A 41 - PICOTO (IC2) / NÓ DA ERMIDA (IC25)
TRECHO 1 - ARGONCILHE / NÓ A32/A41

RELATÓRIO DE CONFORMIDADE AMBIENTAL
DO PROJECTO DE EXECUÇÃO

ADITAMENTO

NOVEMBRO 2008

Figura 1 – Comparação da Localização do Projecto de Execução com o traçado de Estudo Prévio

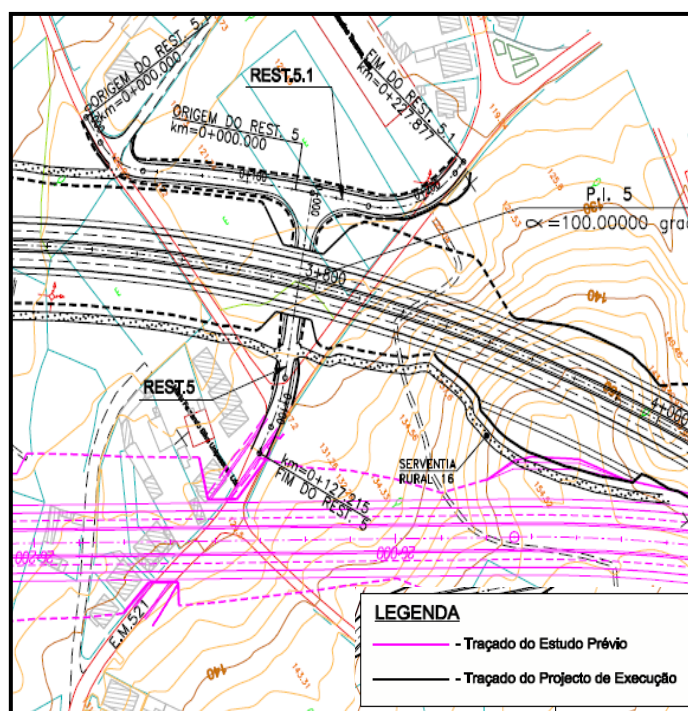
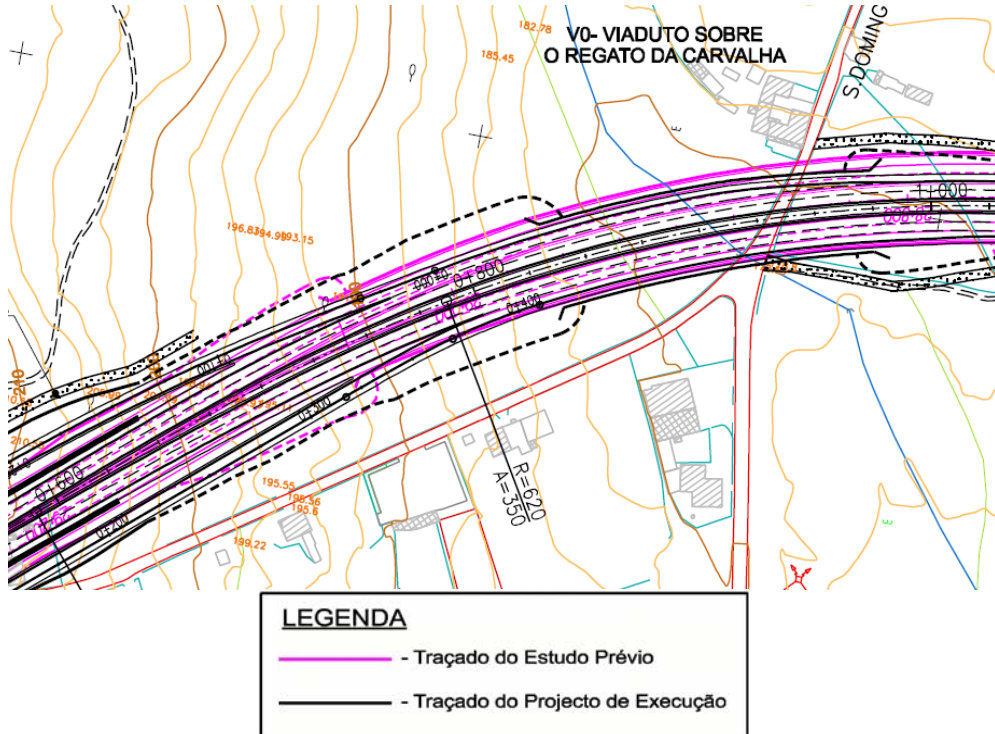
S1) Tendo em consideração que o RECAPE agora apresentado resulta da avaliação de dois RECAPE nos quais se considerou que o Projecto de Execução não cumpria a DIA, deverá proceder-se a uma sistematização de todas as questões referidas pela CA nos dois pareceres emitidos, as quais deveriam ter sido consideradas/reformuladas/tidas em consideração na elaboração do PE, quer no âmbito das alterações do projecto, e da avaliação dos Estudos Complementares, Medidas de Minimização e Planos de Monitorização, quer no âmbito do Acompanhamento Público efectuado. Para todas estas questões deverão identificar-se os

procedimentos adoptados para dar cumprimento às mesmas. Constatando-se que muitos destes aspectos não foram contemplados no RECAPE, deverá apresentar-se a respectiva fundamentação.

R1) A análise que se segue baseou-se numa sistematização de todas as questões referidas pela CA nos dois pareceres emitidos, as quais foram consideradas, reformuladas ou tidas em consideração na elaboração do PE.

Na **alínea a)**, apresenta-se uma sistematização das principais alterações ocorridas no traçado do Projecto de Execução (traçado representado a cor preta), em relação ao apresentado no Estudo Prévio (traçado representado a cor rosa), respondendo a cada uma das solicitações apresentadas nos respectivos pareceres da CA.

Interessa enfatizar neste item que uma das principais alterações de traçado efectuadas no Projecto de Execução face ao Estudo Prévio anteriormente aprovado foi a ripagem do traçado para norte, na designada rua do Bogalho, situação que, inclusivamente, contribuiu para a não aprovação do Projecto anteriormente apresentado.

Assim, na zona da rua do Bogalho (EM521), e porque estava em causa a zona mais problemática e que, consequentemente, suscitou maior atenção nos processos de avaliação ambiental anteriormente levados a cabo, o mesmo foi efectivamente ripado para Norte, restabelecendo esta via através da PI5 sensivelmente ao km 3+790, levando às seguintes considerações ambientais:

- ♦ em perfil longitudinal, esta solução apresenta características de um modo geral bastante diferentes da considerada na solução do Estudo Prévio, tendo-se agora procedido à ripagem do traçado para norte cerca de 150 metros, evitando a afectação de qualquer habitação (**Figura 1**);
- ♦ por outro lado, com a nova localização admite-se que a via se irá implantar numa faixa que divide ainda duas comunidades (ainda que estas tenham tendência a colmatar o espaço que ainda as divide), introduzindo menor efeito de barreira dado o seu desenvolvimento numa área limite dos dois aglomerados;

- ♦ globalmente, a nova directriz reduz significativamente os impactes socio-económicos anteriormente identificados e aos quais se atribuía significância, e que estavam relacionados com a afectação directa de habitações e logradouros de habitações;
- ♦ como afectação acrescida, evidencia-se uma maior ocupação de áreas agrícolas e a intercepção de áreas de máxima infiltração de REN, ainda que globalmente pouco relevante.

Figura 3 – Quatro Habitações Afectadas no Projecto de Execução

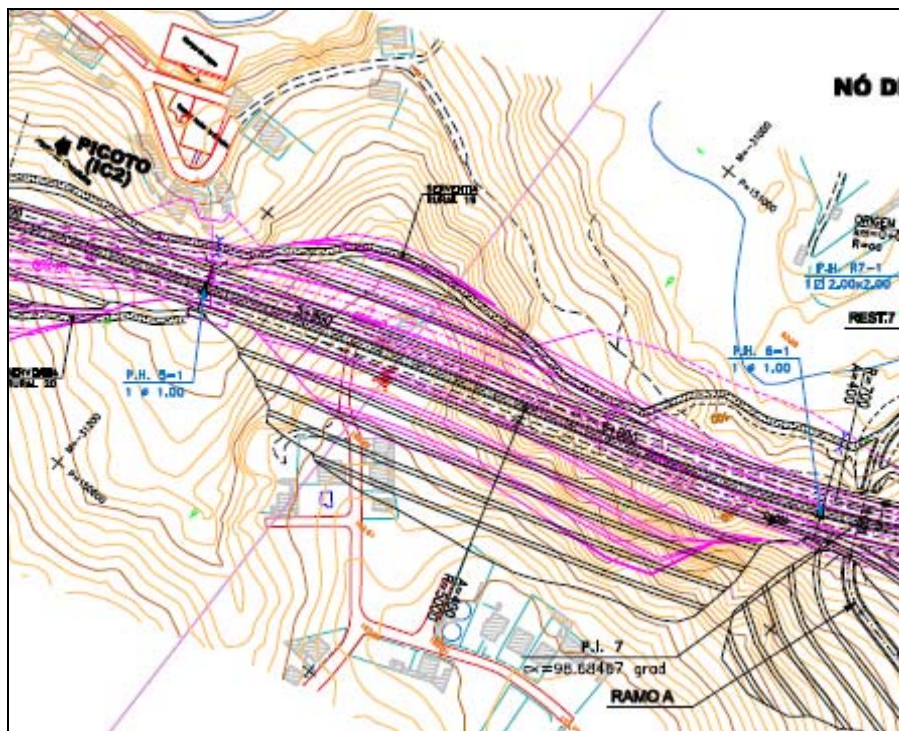
S14) Desta forma, deverá ser apresentada, uma avaliação de impactes específicos, tendo em conta a área afectada pela implementação do projecto e definição de medidas minimizadoras desses impactes e, proceder-se à avaliação dos impactes sócio-económicos decorrentes das alterações de projecto face ao aprovado em fase de Estudo Prévio.

- ♦ assume maior relevância negativa a afectação das 4 habitações ao km 5+840 que não ocorria no EP (**Figura 3**); contudo trata-se de um impacte reversível e minimizável/compensável pela consideração de novas habitações assumindo-se favorável face à elevada proximidade a que aquelas habitações se encontrariam da via caso fosse implementado o traçado do EP;
- ♦ o afastamento do traçado face aos aglomerados identificados anteriormente, assume expressão positiva devido à permanência da via, de longo prazo, permitindo uma melhoria das condições de habitabilidade daqueles lugares face ao considerado no EP.

Figura n.º 5B

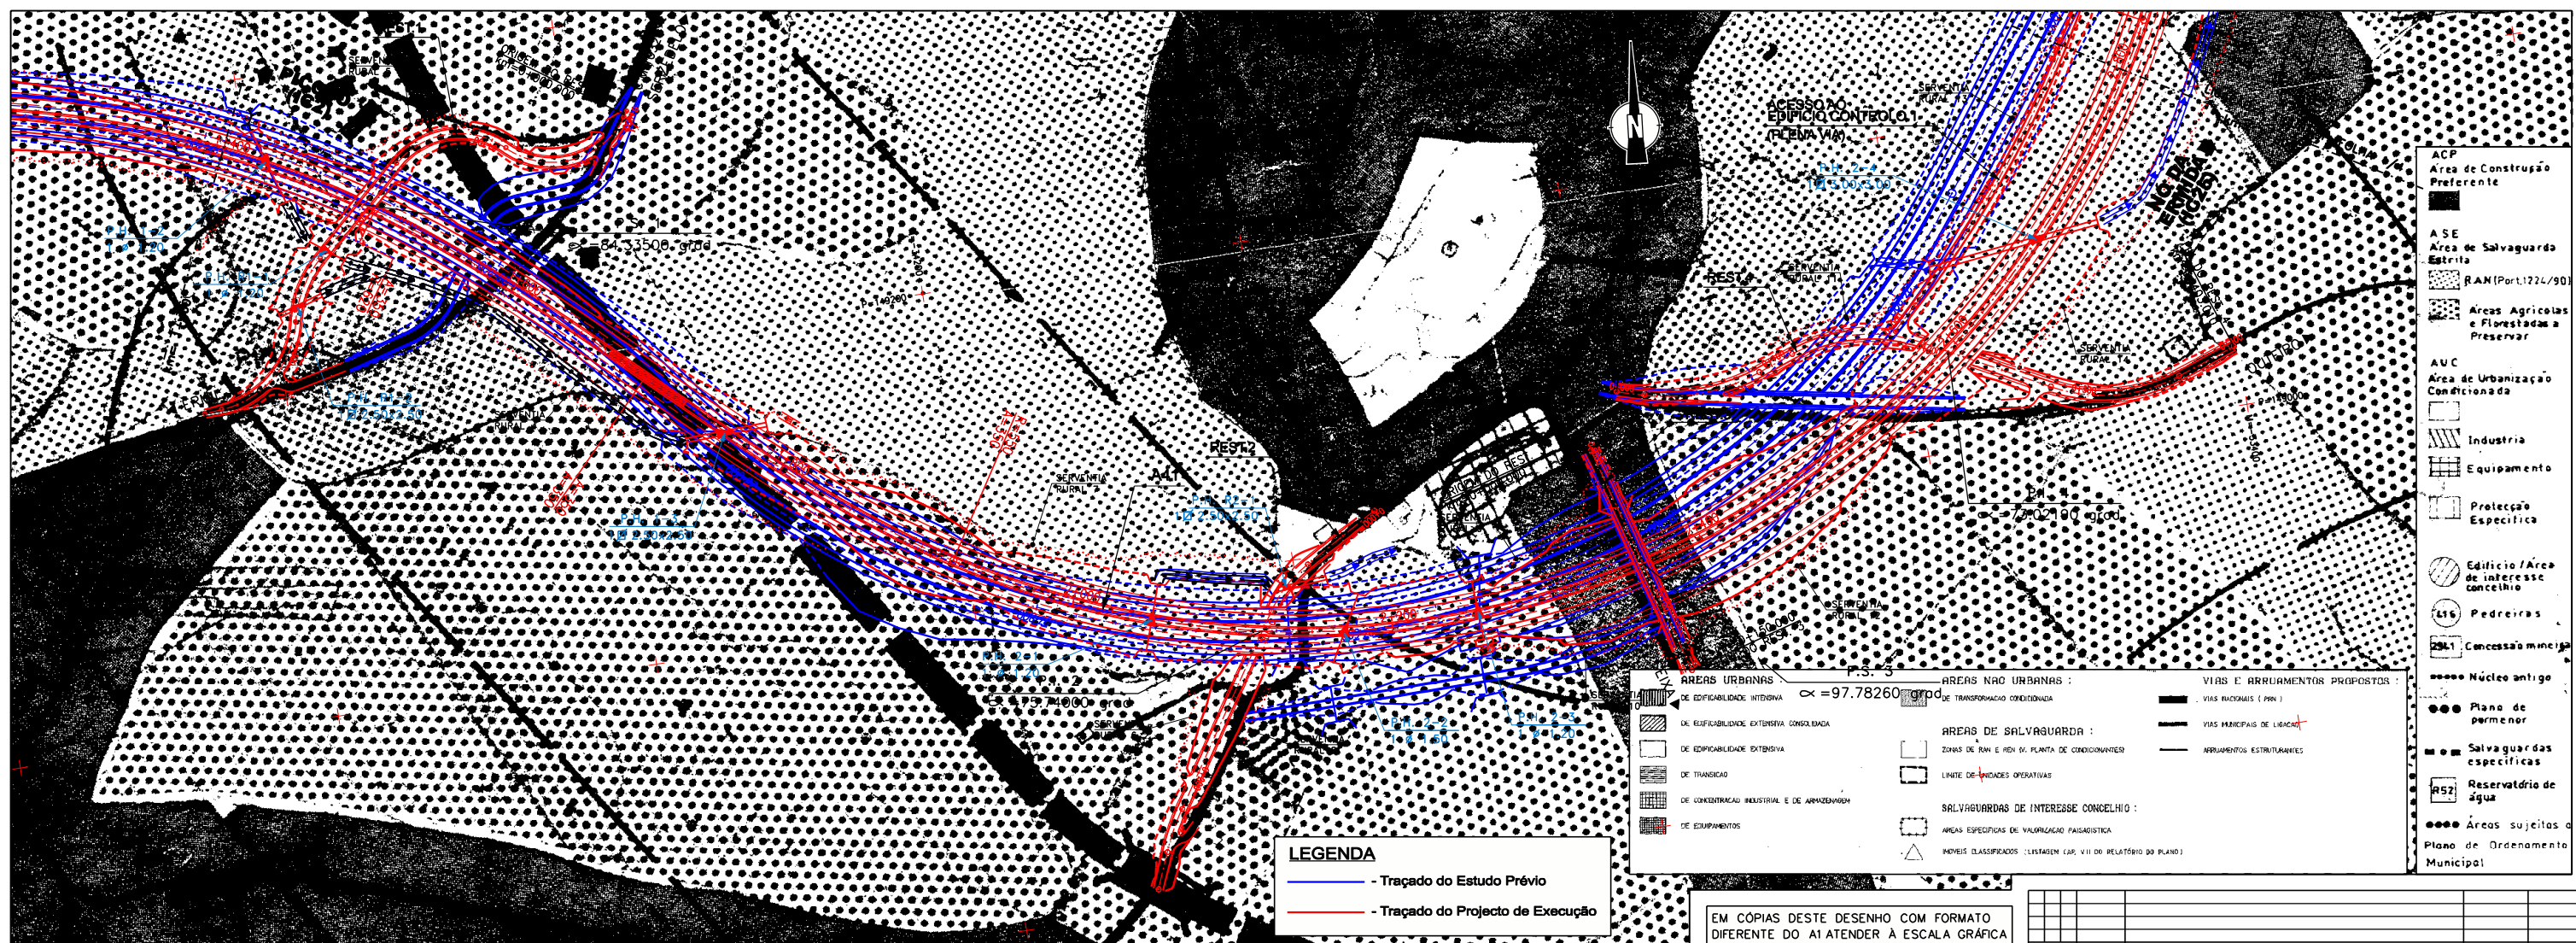
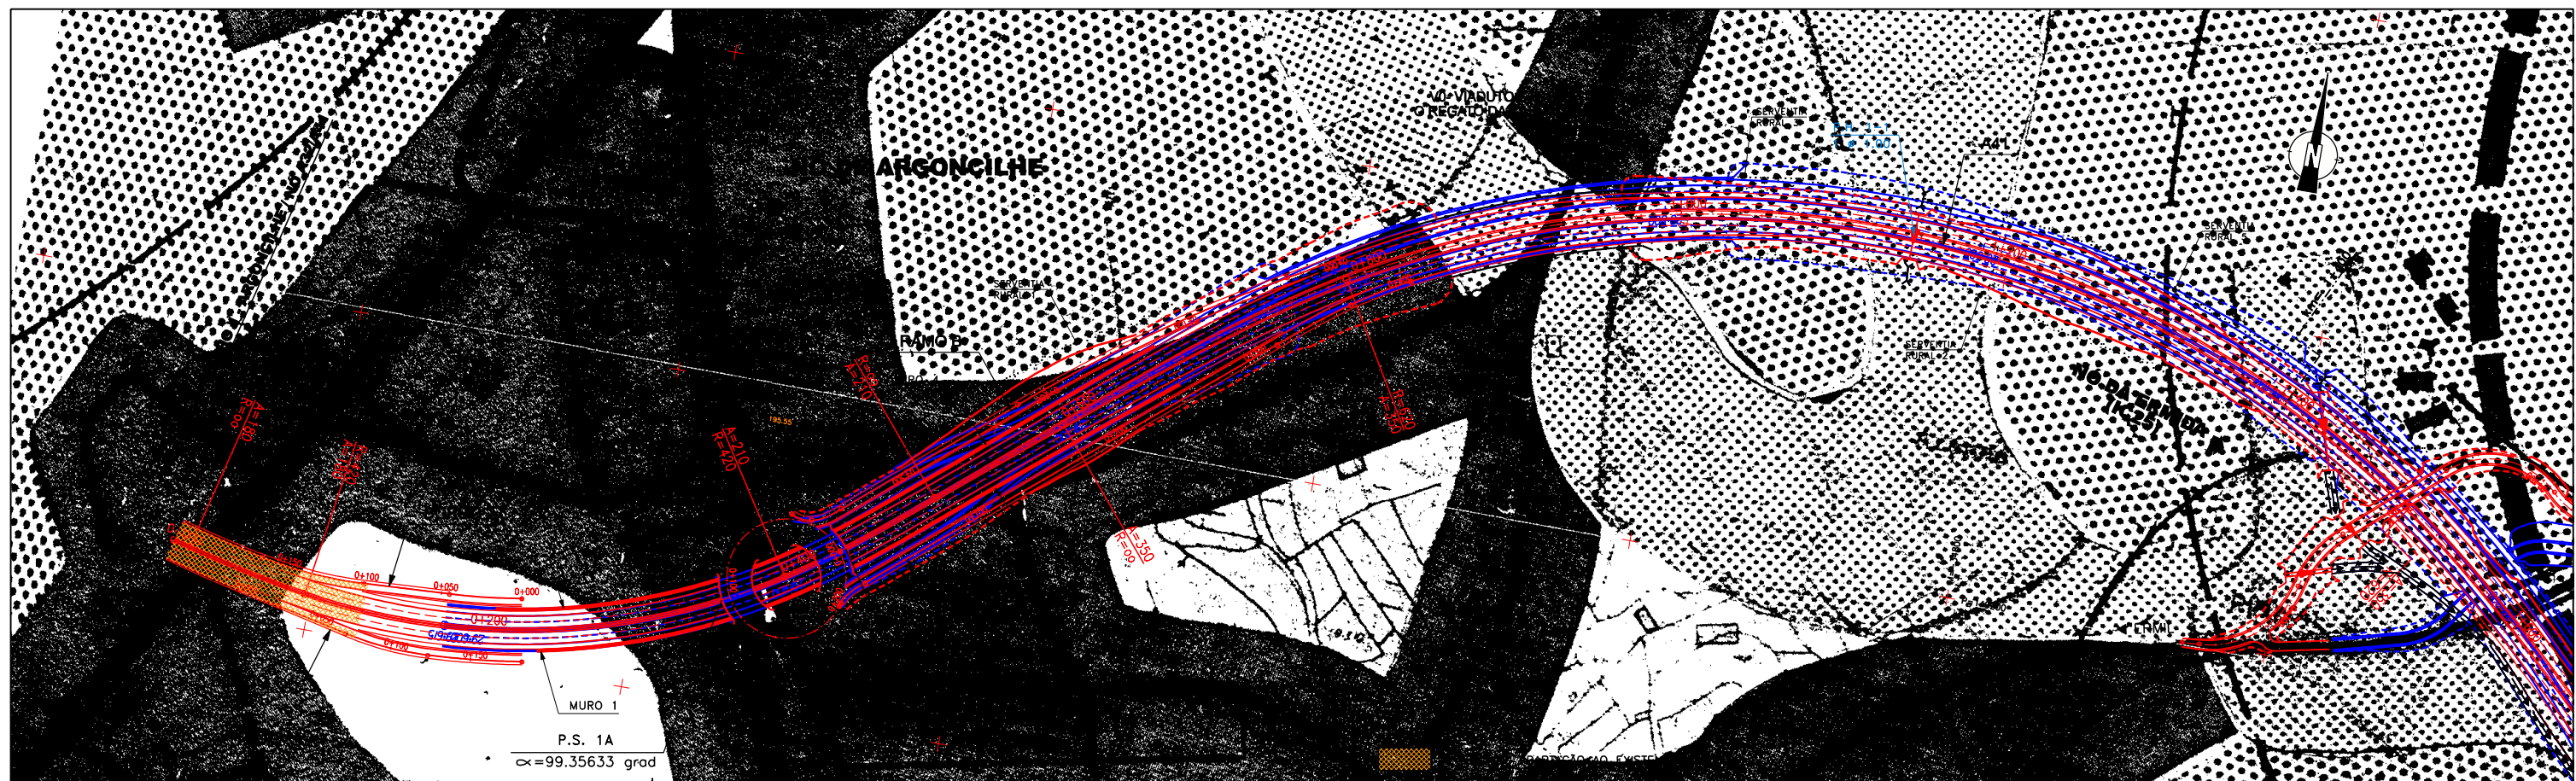
S4) Apresentar a localização do ponto de medição M34, nos mapas de ruído.

R4) Por lapso nos mapas de ruído apresentados no RECAPE não foi indicada a localização do ponto de medição M34.

Em Anexo II apresentam-se os mapas de ruído com a localização do referido ponto (**Figuras n.º 5A e 5B**), que substituem os mapas de ruído com a mesma designação incluídos no RECAPE.
